PREVOST

**BULLETIN
DE
GARANTIE**

Bg06-08

DATE : Octobre 2006	SECTION : 06 - Électricité
EXPIRATION: Octobre 2008	
SUJET : REMPLACEMENT DE RELAIS 24 VOLTS DE LA BOITE DE JONCTION ARRIÈRE

FIGURE 1 : BOITE DE JONCTION ARRIÈRE SUR VÉHICULE AUTOCAR

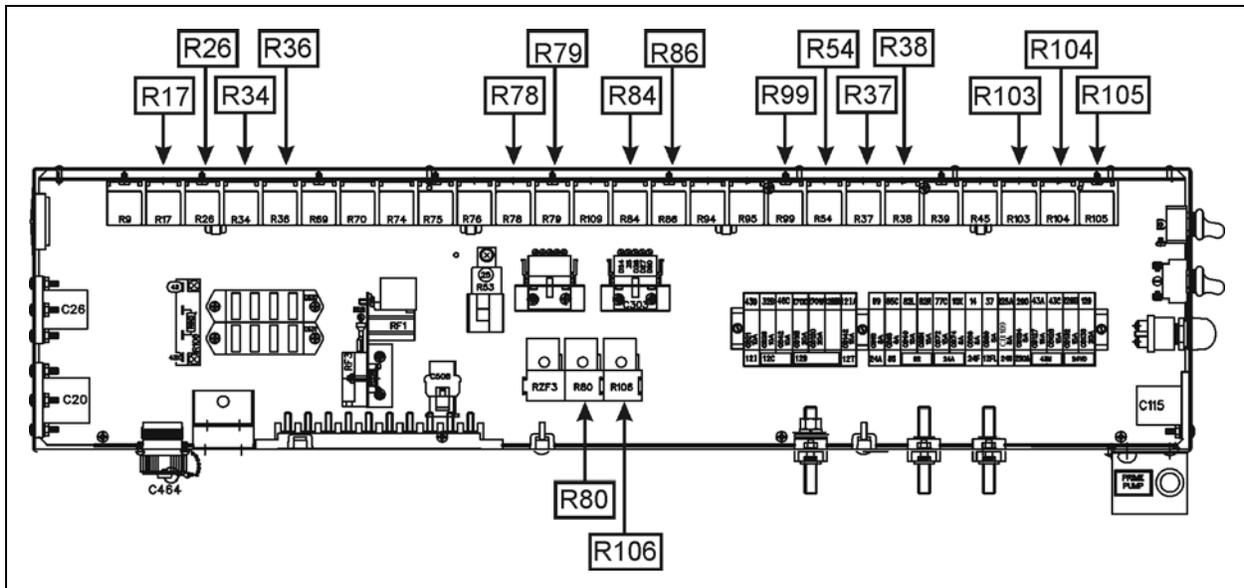
1. Dans le compartiment moteur, ouvrir le panneau d'accès de la boîte de jonction arrière.
2. Pour les autocars, remplacer les relais identifiés à la figure 1. Pour les véhicules de type Entertainer, remplacer les relais identifiés à la figure 2.

Si vous conserver les anciens relais comme pièces de rechange, il est extrêmement important de ne pas les réutiliser pour le remplacement des relais suivants : R17, R26, R34, R36, R37, R38, R54, R78, R79, R80, R84, R86, R99, R103, R104, R105, R106.

FIGURE 2 : BOITE DE JONCTION ARRIÈRE SUR VÉHICULE DE TYPE ENTERTAINER

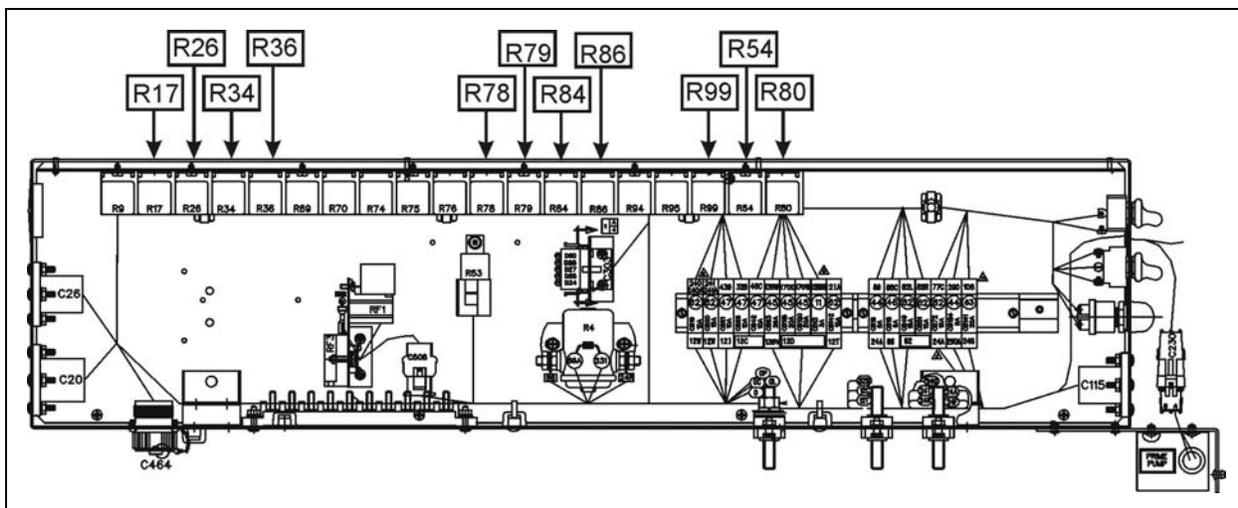
Si vous conservez les anciens relais comme pièces de rechange, il est extrêmement important de ne pas les réutiliser pour le remplacement des relais suivants : R17, R26, R34, R36, R54, R78, R79, R80, R84, R86, R99,
